La modification 002 suivante à la demande de proposition (DDP) est émise pour répondre aux questions de l'industrie :

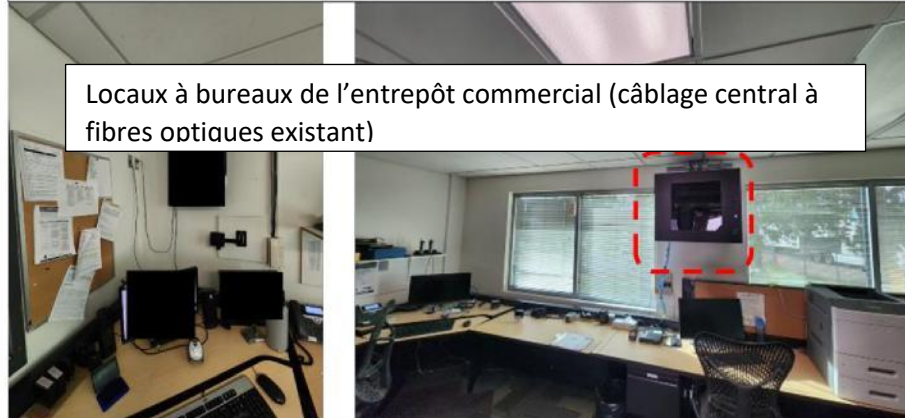
Question 1	<p>L'alinéa 1.3.5.2 de la DP stipule que le câblage central à fibres optiques a déjà été installé, toutefois, l'alinéa 1.4.2.2 demande des longueurs de câble à fibres optiques additionnelles. Pouvez-vous confirmer l'intention de fournir de nouvelles longueurs de câble à fibres optiques et panneaux de raccordement comme indiqué à l'alinéa 1.4.2.2 en plus du câblage central préalablement fourni?</p>	
	<p>Confirmé. Le câblage central à fibres optiques OM3 existant entre les bâtiments est décrit ci-dessous et ne doit pas être remplacé. Se reporter aux tableaux et aux photos ci-dessous.</p>	
	Point de départ	Point d'arrivée
	<p>Garage d'inspection tertiaire Local à bureaux (coin S.-E. près de WS-11) Panneau de raccordement à fibres optiques existant</p>	<p>Rez-de-chaussée du bâtiment pour le trafic voyageur Salle 103 (armoire RR-1) Aucun panneau de raccordement à fibres optiques existant (Actuellement raccordé directement au commutateur existant)</p>

De nouvelles longueurs de câble à fibres optiques sont requises comme suit pour interconnecter les nouvelles armoires à relais au câblage central à fibres optiques existant. Travaux publics (TP) a confirmé que le câblage entre les étages peut passer par l'espace des panneaux situé dans la cage d'escalier du bâtiment pour le trafic voyageur (avec perçage).

Point de départ	Point d'arrivée
Rez-de-chaussée du bâtiment pour le trafic voyageur Armoire à relais 1 (RR-1) Aucun panneau de raccordement à fibres optiques existant	Rez-de-chaussée du bâtiment pour le trafic voyageur Salle 148D (salle de serveur) Aucun panneau de raccordement à fibres optiques existant
Troisième étage du bâtiment pour le trafic voyageur Armoire à relais 2 (RR-2) Aucun panneau de raccordement à fibres optiques existant	Rez-de-chaussée du bâtiment pour le trafic voyageur Salle 148D (salle de serveur) Aucun panneau de raccordement à fibres optiques existant
Armoire à relais 3 (RR-3) Entrepôt commercial Aucun panneau de raccordement à fibres optiques existant	Entrepôt commercial Locaux à bureaux Panneau de raccordement à fibres optiques existant
Armoire à relais 4 (RR-4) Garage d'inspection tertiaire Aucun panneau de raccordement à fibres optiques existant	Garage d'inspection tertiaire Local à bureaux (coin S.-E. près de WS-11) Panneau de raccordement à fibres optiques existant

Primary Inspection Lanes – Post-PIL Grey Bollards

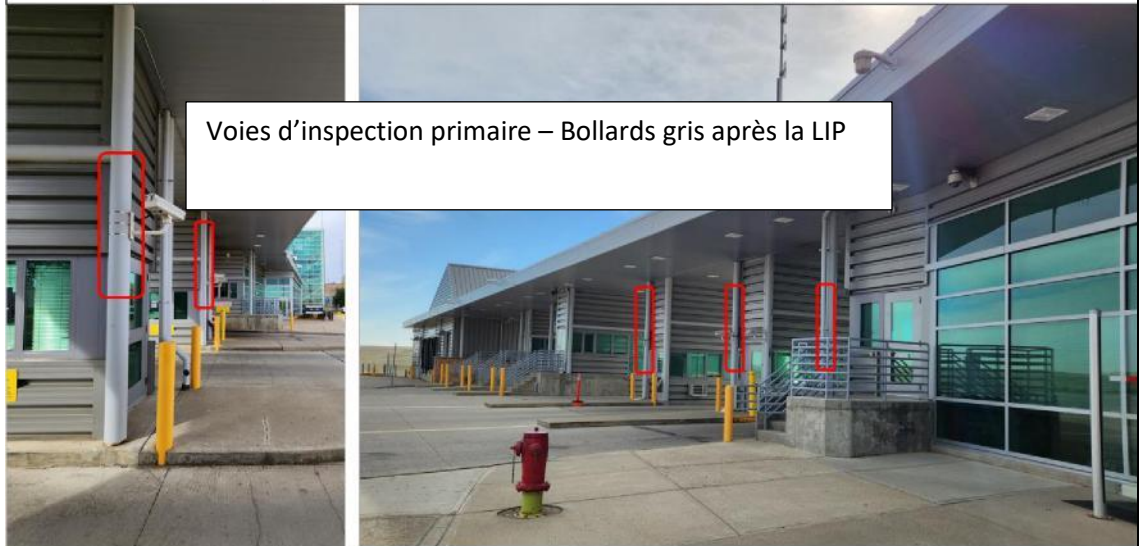
La section 4.1 exige que le type 3 soit monté sur un support sur bollard, est-ce que l'intention est de les monter sur des bollards existants ou est-ce que le fournisseur doit fournir de nouveaux bollards dans le cadre du projet? L'annexe 3 ne décrit pas clairement les travaux requis, outre la méthode de montage.

Les caméras montées sur bollard indiquées dans la section 4 Plan du site et emplacement des caméras seront montées sur des bollards existants. Pour les bollards gris existants, il faudra de très grands colliers de serrage métalliques. Aucun nouveau bollard n'est requis. Voir les photos ci-dessous.
